NAŠE ZN. (č.j.): 3611/2019-SZDC-SŽG PHA-RP PCE

Věc: Vyjádření ke geodetické části projektu stavby „Výstavba DOK v traťovém úseku Žamberk - Potštejn „

Vzor:

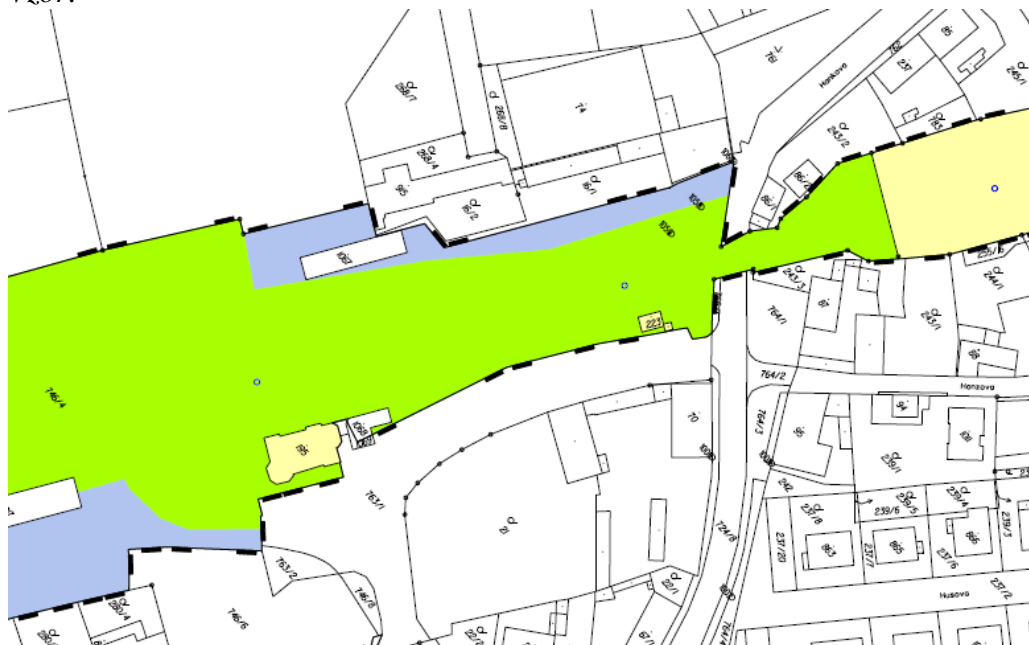
Dále bych doporučoval plochy dotčených parcel podbarvovat. Situace je pak zřetelnější a jasnější především v lokalitách, kde je UMVŽST. Je to jen doporučení a vaše zpracování není překážkou.
